第2回 和歌山県海岸保全基本計画 技術検討委員会

—第1回技術検討委員会での主な意見への対応—

令和7年3月18日(火)

和歌山県

各手法による設計高潮位の検討結果(2°C上昇シナリオ)

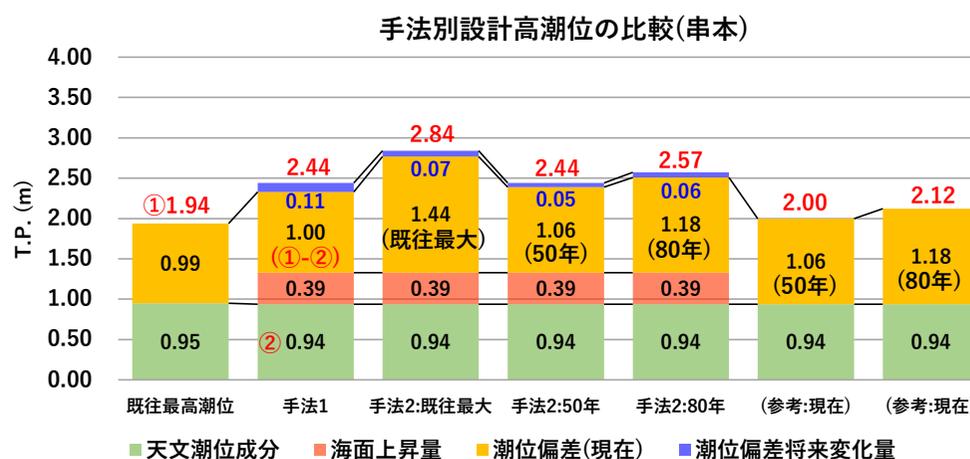
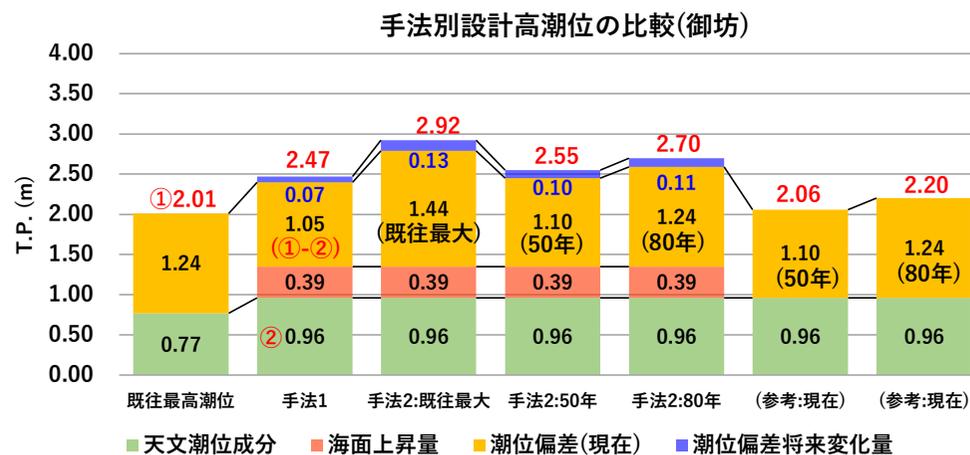
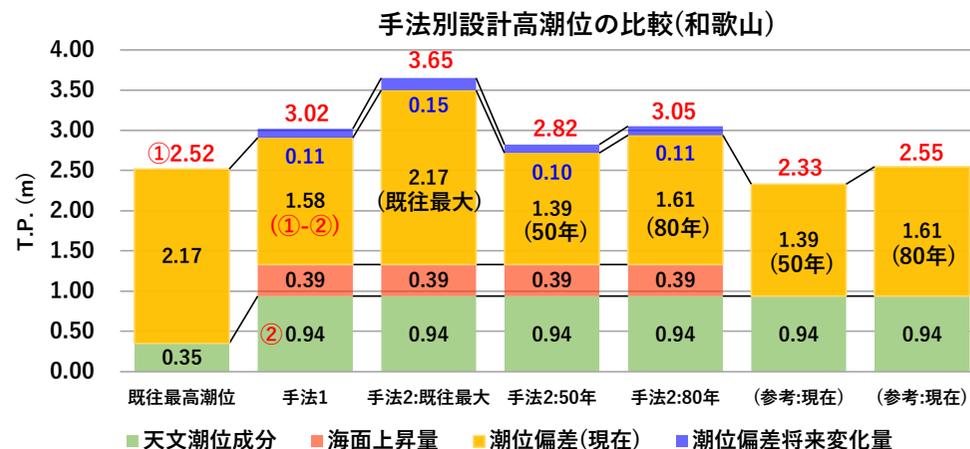
意見	対応	備考
<p>将来の設計高潮位の設定について</p>	<ul style="list-style-type: none"> ▶ 将来の設計高潮位を算出するにあたって2通りの方法を提示しているが、既往最高潮位から朔望平均満潮位を差し引いた値を気候変動前の潮位偏差とし、その値に気候変動の影響を見込む方法は、最高潮位の時が満潮時であれば問題ないが、そうでない場合は潮位偏差を過小評価することにならないか。 ▶ 潮位偏差の確率評価の結果では既往最大潮位偏差の再現期間は最大で150年～200年ぐらいとなっているが、将来の設計高潮位の設定を行う際に、同じ確率規模の潮位偏差に対して防護水準を設定していくのか、また、どのように設計高潮位の将来の増加分を見込んでいくのか。 	<ul style="list-style-type: none"> ▶ 将来の設計高潮位の設定において、潮位偏差の取り扱いについては4通りの手法で検討し、比較を行った。 <ul style="list-style-type: none"> ・ 手法1: 既往最高潮位から朔望平均満潮位(現在気候)を差し引いた値を気候変動前の潮位偏差とする ・ 手法2: ①既往最大潮位偏差を採用、②50年確率潮位偏差を採用、③80年確率潮位偏差を採用 ▶ 手法2の50年・80年確率規模の現在の潮位偏差に朔望平均満潮位をそれぞれ足した値と現行の既往最高潮位を比較したところ、50年確率規模の潮位では和歌山で既往最高潮位よりも低い値となったが、80年確率規模の潮位では各代表海岸とも既往最高潮位と同等もしくは若干高い潮位となることが確認できた。また、2℃上昇シナリオでの設計高潮位の上昇量をみると、80年確率規模では代表海岸で50～70cm程度の上昇となっているが、50年確率規模の和歌山では30cmの上昇となっており、平均海面水位上昇量の39cmよりも小さいことから過小評価となる可能性が高い。 ▶ 手法1の場合、御坊、串本では潮位偏差が50年確率規模を下回ることから、将来の設計高潮位を過小に見積もる可能性が高い。 ▶ 手法2の既往最大潮位偏差を用いた場合、各代表海岸とも他の手法を用いたものよりも防護水準が高く、特に紀北の和歌山では突出して高くなり、今後現実的な対策を講じていくことは困難である。 ▶ 以上のことより、将来の設計高潮位の設定においては、80年確率の潮位偏差に対する変化量を見込むこととしたい。 	<p>本資料p.3参照</p> <p>説明資料「2-2. 将来の設計高潮位の設定」参照</p>

- 現行の設計高潮位は既往最高潮位を採用しているため、**既往最大潮位偏差を採用した場合は、現行に比べて非常に高くなっている**。特に、紀北の和歌山では第二室戸台風来襲時の潮位成分が小さく、潮位偏差が非常に大きかったため、その傾向が強い。
- **50年確率の潮位偏差を用いた場合は、和歌山では設計高潮位の変動量が海面上昇量の39cmよりも小さくなることから過小評価になる可能性が高い**。
- 現行の設計高潮位から朔望平均満潮位を差し引いた値は、80年確率潮位偏差を若干下回る値となっている。そのため、朔望平均満潮位に80年確率の値を足し合わせた潮位は現行の設計高潮位に比べ過小とはならないことから、**将来の設計高潮位の設定に用いる潮位偏差は80年確率の値を用いることとする**。

2°C上昇シナリオ、4°C上昇シナリオの検討結果（潮位偏差）

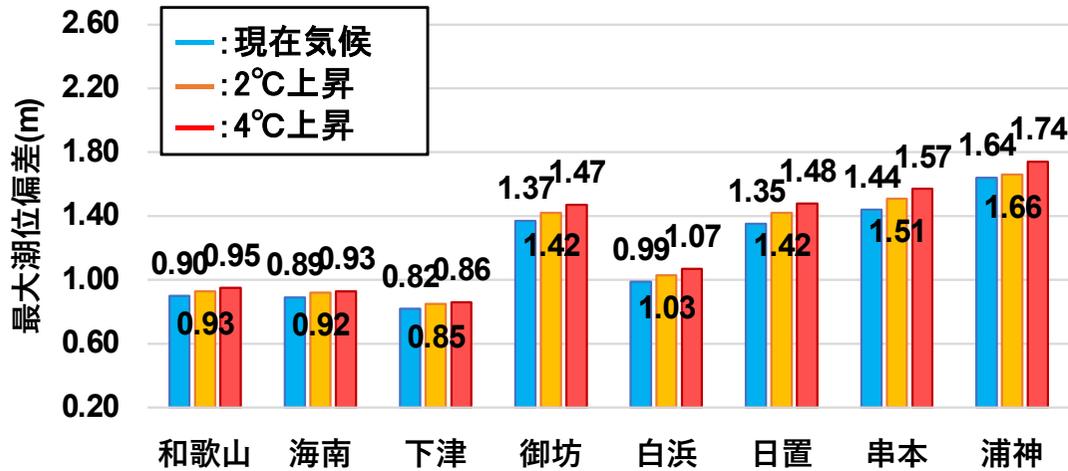
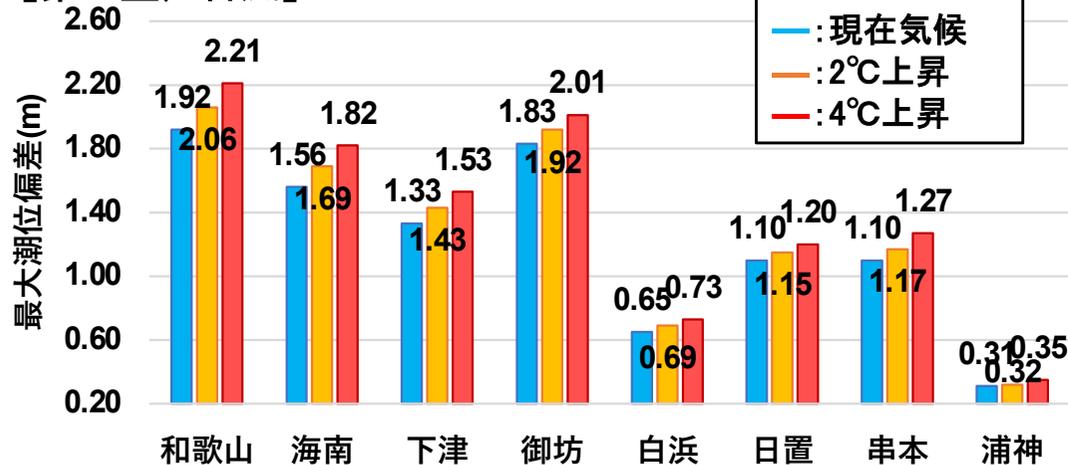
意見	対応	備考
4°C上昇シナリオの取扱いについて	<ul style="list-style-type: none"> ➤ 将来の平均海面水位の上昇量は「日本の気候変動2020」に基づいて0.39m(年平均4.1mm)としているが、この数値はあくまでも2°C上昇シナリオの0.22m~0.56mの平均値として示されている。和歌山県沿岸でみた場合、例えば南側の串本であれば0.56m上昇する可能性もあるのではないか。 ➤ 平均海面水位の上昇量が0.39mというのは平均値であって変動幅もあるということもあるが、そもそも不確定要素も含まれていることから、2°C上昇を基本に進めるということではあるが、4°C上昇のシナリオの数値に上振れする可能性も想定される。4°C上昇シナリオの0.74mも参考にしつつ検討を進める必要があるのではないか。 ➤ 一般的なのというか、緩和策の専門家の先生のセミナーを聞いた話では、4°Cにはまずならないということであるが、2°Cにも多分できないという意見がある。 ➤ 1つの見方として、2°C上昇には収まらないという見方は当然今あって、その場合に備えてということではないが、予測の上振れリスクを考えようということにはなっている。気候変動適応策の実装方針の中で予測が外れて、より大きな外力になってしまうようなリスクも考えておこうという話にはなっているので、どれぐらい幅を見なければいけないかということをおおらかじめ知っておくことは非常に重要だと思う。その見込み方として、例えば護岸であれば余裕高みたいなものに落とし込めないかというところが今後の議論なのかなと思う。 	<ul style="list-style-type: none"> ➤ 4°C上昇シナリオの場合の将来の外力の変化については、2°C上昇シナリオと同様に想定台風解析により、潮位偏差、波浪の検討を実施した。 ➤ 現在気候に対する将来の増加量(差分値)を比較すると、伊勢湾台風では2°C上昇が2~7cmに対して4°C上昇が4~13cmとなり、第二室戸台風では2°C上昇が1~14cmに対して4°C上昇が4~29cmとなった。また、波浪についても同様の結果となった。 ➤ この2°C上昇シナリオと4°C上昇シナリオの差については、第1回検討委員会の議論を踏まえ、海岸保全施設の技術上の基準・同解説に記載されている堤防の余裕高最大1m程度に比べて小さいことから、『防護水準は2°C上昇シナリオとし、4°C上昇シナリオへのリスクについては余裕高1mにより対応』としたいと考えている。 	<p>本資料p.6~p.9参照</p> <p>説明資料「2-1. 将来の潮位偏差の設定」、「2-3. 将来の設計波浪の設定」、「4. 防護水準の検討」参照</p>

➤ 和歌山県沿岸に最も影響を与えた伊勢湾台風、第二室戸台風の最大潮位偏差について2°C及び4°C上昇シナリオに基づく計算を行った。その結果、現在気候に対する**将来の増加量(差分値)**を比較すると、**伊勢湾台風では2°Cが2~7cmに対して4°Cが4~13cmとなり、第二室戸台風では2°Cが1~14cmに対して4°Cが4~29cmとなった。**

■ 外力設定手法別必要嵩上げ高(試算)

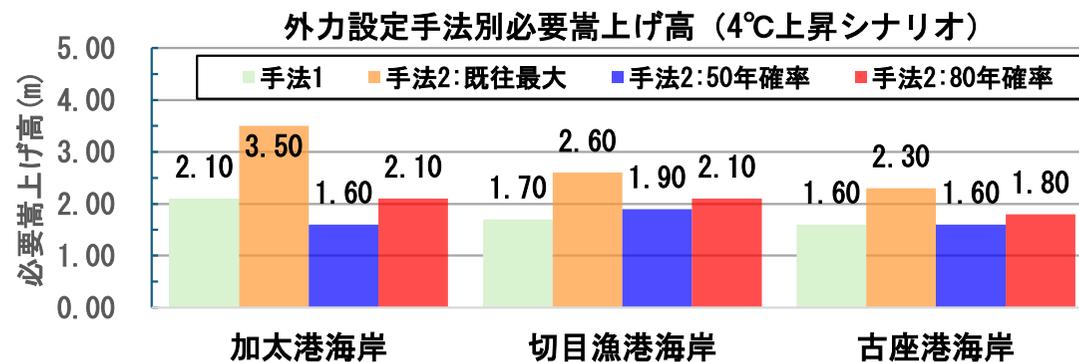
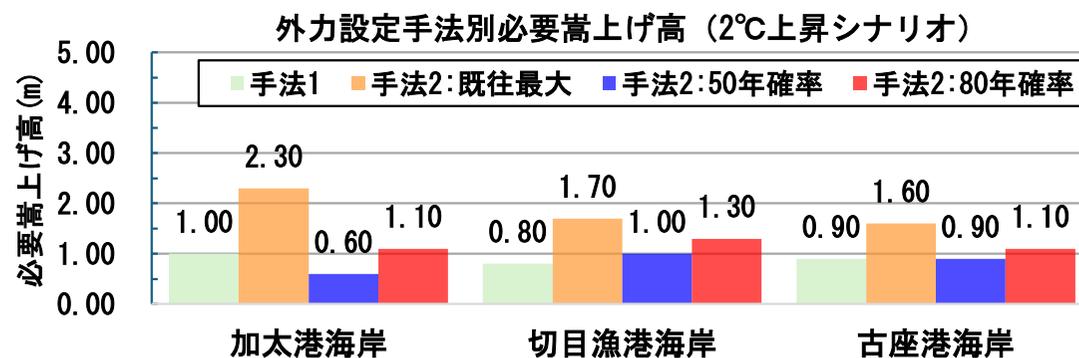
意見	対応	備考
4°C上昇シナリオの取扱いについて	<ul style="list-style-type: none"> ➤ 余裕高の設定において、「海岸保全施設の技術上の基準・同解説に記載されている堤防の余裕高最大1m程度」が一つの根拠と思われるが、最大の余裕高として1mと設定することの根拠が不明である。その根拠として4°C上昇シナリオにおける必要嵩上げ高の算定結果も示していただきたい。 	<ul style="list-style-type: none"> ➤ 4°C上昇シナリオの場合についても将来の必要嵩上げ高を算出し、資料に反映させた。 	<p>本資料p.8参照</p> <p>説明資料「4.防護水準の検討」参照</p>
	<ul style="list-style-type: none"> ➤ 4°C上昇シナリオによる外力の増分は、「余裕高1m」で対応とあるが、これについても「日本の気候変動2025」の値で算出した4°C上昇シナリオによる増分が、どのように変動するかを考慮すべきではないか。 	<ul style="list-style-type: none"> ➤ 「日本の気候変動2025」の検討成果を踏まえた上で、どのように変動するかを確認していきたい。 	—
その他	<ul style="list-style-type: none"> ➤ 「海域別の潮位偏差・波浪の将来変化比」の説明文の中で、「上記の予測は特定の条件(対象範囲、気象擾乱、確率規模等)で算定された値である」という記述は、「港湾における気候変動適応策の実装方針(国土交通省港湾局 令和6年3月)」の記載内容から見て、適切ではない。 	<ul style="list-style-type: none"> ➤ 文献の内容を確認した上で、文章を修正した。 	<p>参考資料「1.将来の外力変化量の検討方針、p.5」参照</p>

- 2°C及び4°C上昇シナリオによる将来の設計高潮位を用いて、各設定手法別の必要天端高(将来の嵩上げ高)について比較検討を行った。代表海岸として紀北の加太港海岸、紀中の切目漁港海岸、紀南の古座港海岸とした。
- 必要天端高は許容越波流量が $0.01\text{m}^3/\text{s}/\text{m}$ より小さくなる高さとし、**現行の外力に対して必要な天端高を基準高として**、それぞれの**手法別に必要天端高を求め、基準高からの差分を必要嵩上げ高とした。**
- 将来の設計外力の変化に応じた必要嵩上げ高を比較すると、**既往最大潮位偏差を用いた場合は、特に紀北側では嵩上げ高が突出して大きくなり、今後、現実的な対策を講じていくことは非常に困難である**と考える。
- 一方、**80年確率潮位偏差を用いた場合で比較すると、2°C上昇シナリオでの嵩上げ高は1.1~1.3m、4°C上昇シナリオでは1.8~2.1mとなり、2°C上昇シナリオに対する4°C上昇シナリオの増加分は0.7~1.0mとなった。**

■ (現在)を基準とした年次別必要嵩上げ高の推移(試算)

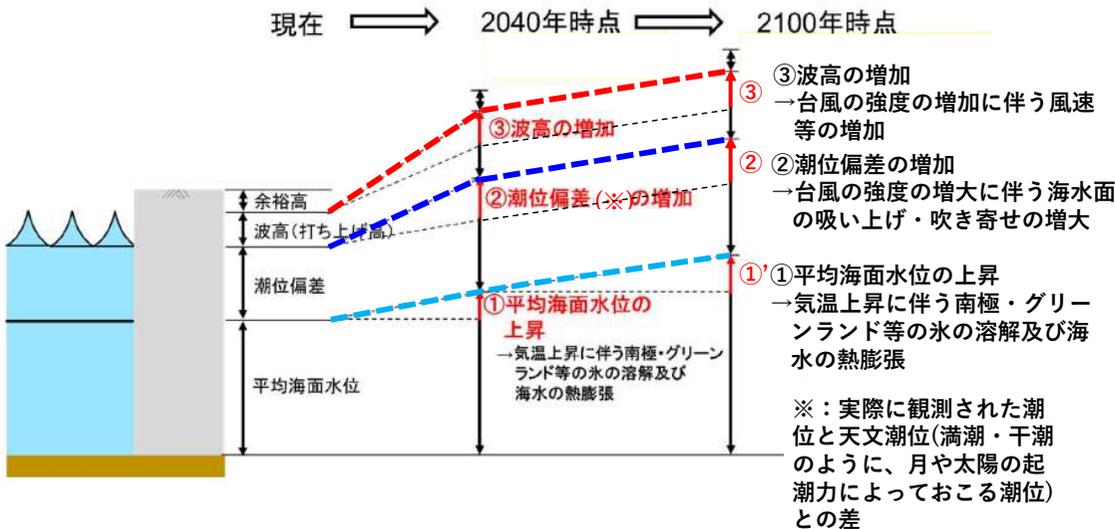
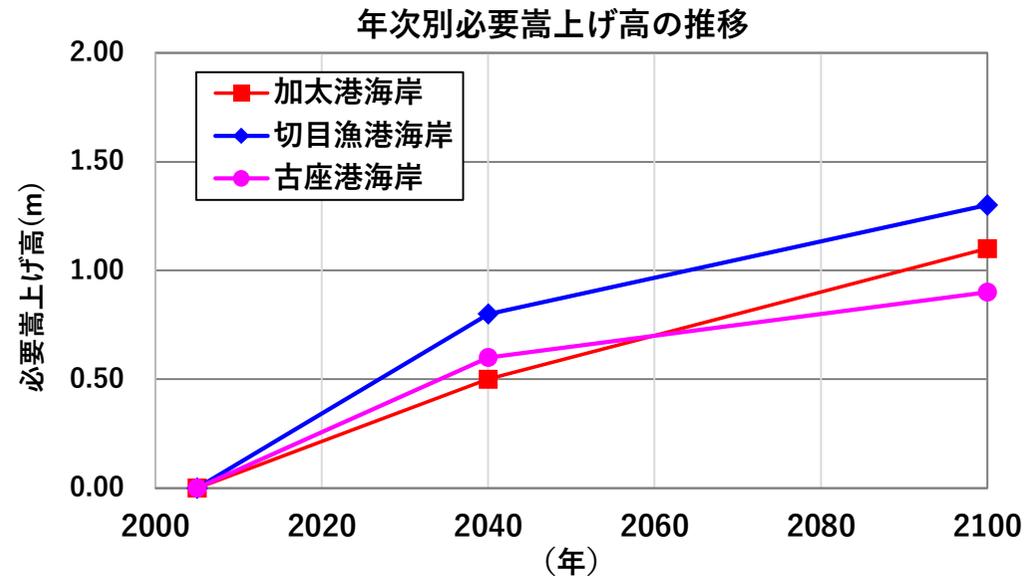
意見	対応	備考
<p>2040年時点での外力変化の取扱いについて</p>	<ul style="list-style-type: none"> ➤ 気候変動に伴う外力変化の考え方として、潮位偏差及び波高については2040年以降は気候変動の影響を受けないとして増加を見込まない考えが示されているが、このような外力変化を想定している理由について確認したい。 ➤ 2100年に向けての整理として、海面水位はもちろん、潮位偏差や波高についても2100年にどうなるかを見据えながら、いろいろ比較した上で最終的に整理をしていくということだと理解してよいか。 	<ul style="list-style-type: none"> ➤ 「港湾における気候変動適応策の実装方針(2024年3月)」の考え方を踏まえた平均海面水位は2100年まで増加、潮位偏差及び波高については2040年まで増加すると示されているが、この考え方は2℃上昇シナリオに対して示されたものであることから、代表海岸において、この外力変化に基づいて、外力変化に伴う必要天端高の推移を検討した。 ➤ 紀中、紀南の南側では、2040年時点での必要嵩上げ高が大きくなり、紀北側と傾向が異なった。 ➤ 2040年時点での外力の取扱いについては、今後、海岸整備を進めていく中で、気候変動の不確実性も考慮した、どのように取扱うかを考慮していくこととし、基本的には外力変化の推移は2100年まで一定の増加として取り扱うこととする。 	<p>本資料p.11参照</p> <p>説明資料「4.防護水準の検討」参照</p>

- 2°C上昇シナリオについては、2040年時点での外力(海面上昇量は2040年時点までの増加分、潮位偏差および波浪は2100年時点での変化率を使用)を用いた場合の代表海岸での必要天端高を求め、**必要嵩上げ高の推移を整理**した。なお、試算に用いた設計高潮位は手法2の80年確率潮位偏差のケースとした。
- **紀中の切目漁港海岸、紀南の古座港海岸**では2040年時点では嵩上げ高は0.6~0.8mになるのに対し、2040年から2100年までは0.3~0.5mとなり、**2040年までの嵩上げ高が大きくなっている**。一方、**紀北の加太港海岸**では2040年時点では0.5mの嵩上げに対して、2040年以降も0.6mの嵩上げが必要となり、**紀中、紀南とは傾向が異なる**ことが確認できた。
- 2040年時点での外力の取扱いについては、2040年以降の必要嵩上げ高をみると0.3~0.6mとなることから、余裕高を適切に設定することで対応することも可能と考えられることから、**基本的には外力変化の推移は2100年まで一定の増加として取り扱う**こととする。

不特定多数の台風解析による将来の波高増大量の算出結果

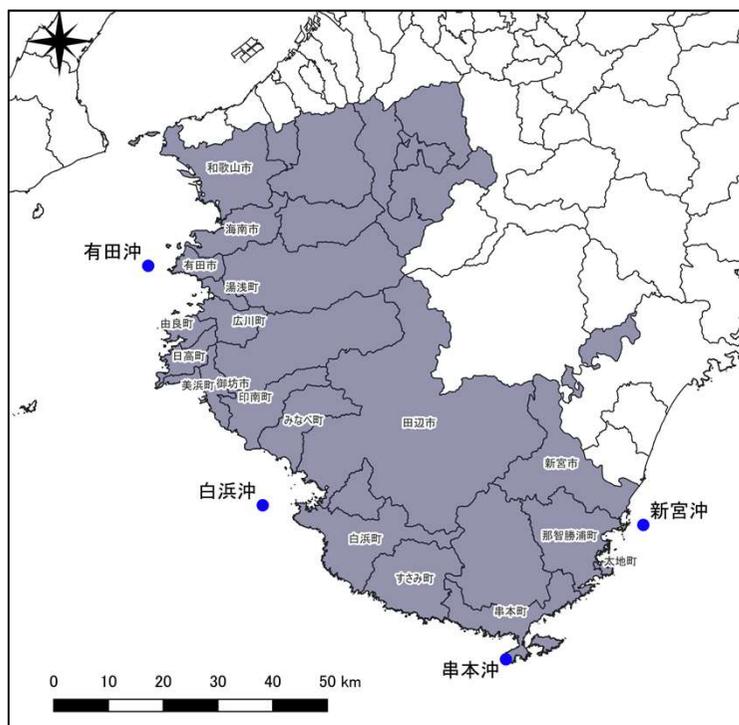
意見	対応	備考
<p>不特定多数の台風を用いた場合の検討に当たっての留意点について</p>	<p>➤ 台風トラックの抽出個数を比較すると、抽出範囲内の年平均通過個数は気象庁のベストトラックに対して過去実験の通過個数は若干少ない。年平均通過個数の差異が再現期間に影響すると考えられるため、通過個数に対するバイアス補正が必要ではないか。</p>	<p>➤ 不特定多数の台風を用いた検討は抽出した全台風を対象とした。その際に、ご指摘のように通過個数のバイアス補正を行った上で、波浪の再現期間を計算した。</p>	<p>本資料p.13参照</p> <p>説明資料「5. 将来の設計外力(津波)」参照</p>
	<p>➤ 通過個数に対するバイアス補正を行うことを前提とするなら、検討フローにその旨を記載すべきではないか。</p>	<p>➤ 不特定多数の台風解析による将来の波高増大量の算出方法の検討フローにバイアス補正について追記をした。</p>	<p>説明資料「3. 将来の設計外力(不特定多数の台風解析)」参照</p>

- 将来の波高増大量(50年確率波高)をまとめた結果を下記に示す。なお、パラメータ波浪推算モデルによる波浪推算のケース数は現在気候18,473ケース、2℃上昇シナリオ8,201ケースの全ケースを対象とした。
- 想定台風解析による将来の変化率(1.02~1.03)と比較すると大きな乖離は無いと考えられ、また、和歌山県沿岸における既往の検討結果(「港湾における気候変動適応策の実装方針(国土交通省港湾局 令和6年3月)」)を併記しているが、ほぼ同等の値となっていることが確認できることから、想定台風解析の変化率を用いて将来の外力を算出することは妥当であると判断できる。

※1: 再現期間の計算においては台風の通過個数をもとにバイアス補正を行っている。
 $\alpha = \text{気象庁ベストトラック通過個数} 4.15 \text{個/年} \div \text{d4PDF通過個数} 3.08 \text{個/年} = 1.35$ を
 年平均通過個数 λ に乗じて補正している。
